改善箇所説明図

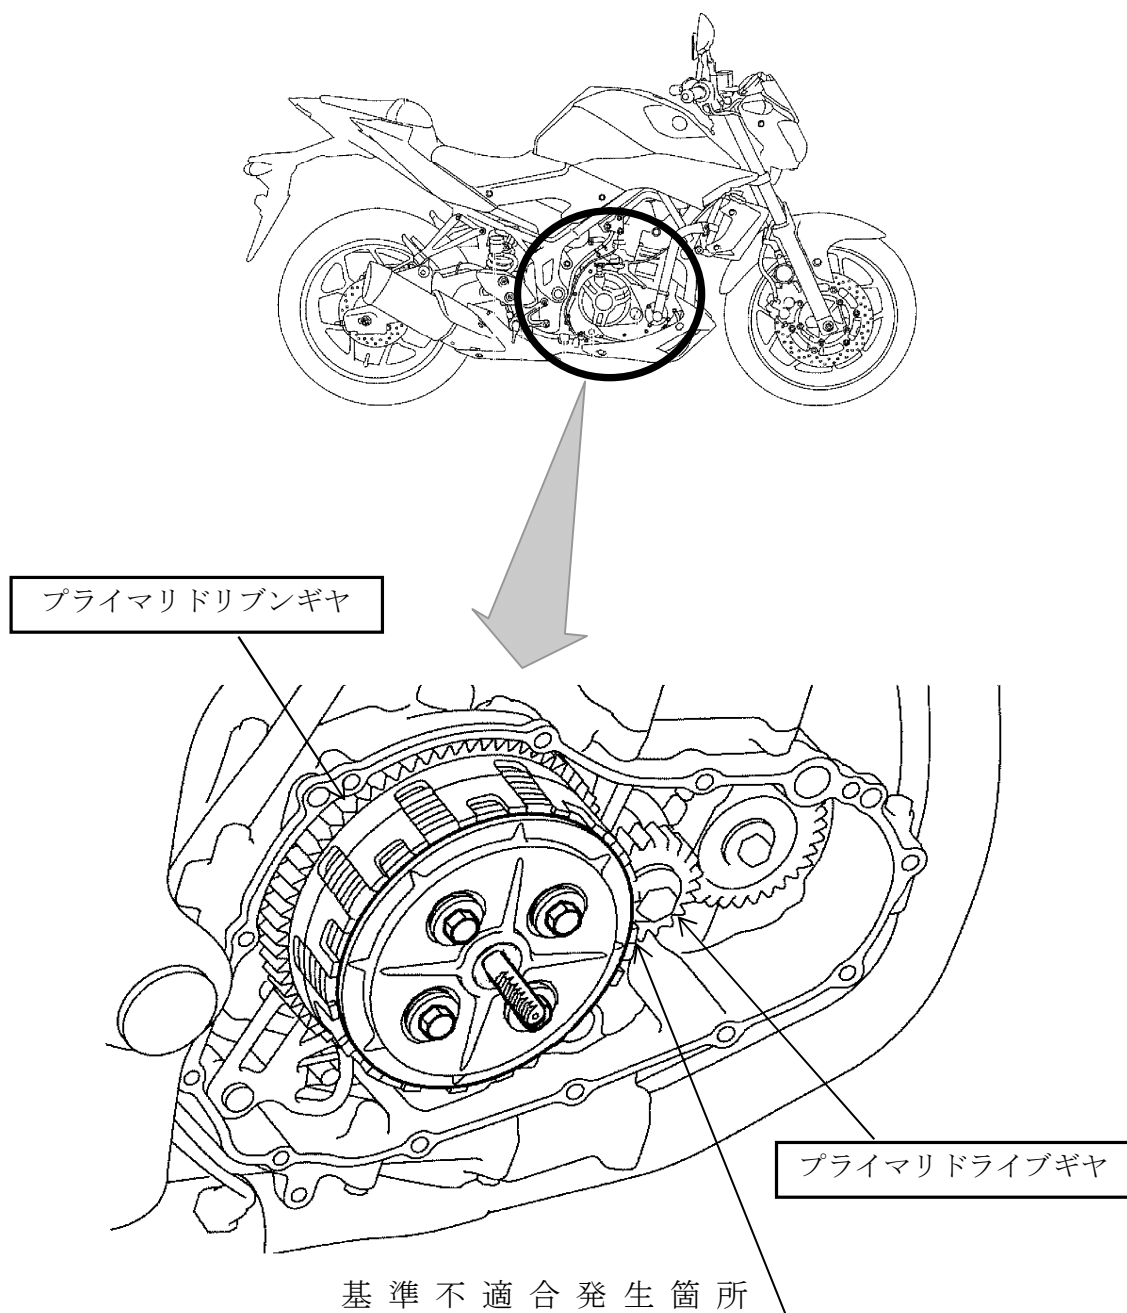
〔 原動機のプライマリドリブンギヤの製造が不適切なため、当該ギヤの歯面が滑らかに加工されていないものがある。そのため、加速時の騒音が、協定規則第41号の要件に適合しないおそれがある。 〕

改善の内容：全車両、プライマリドリブンギヤを良品と交換するとともに、プライマリドライブギヤを新品と交換する。

識別：サイドスタンドブラケットの取付ボルト下部付近に白ペイントを塗布する。
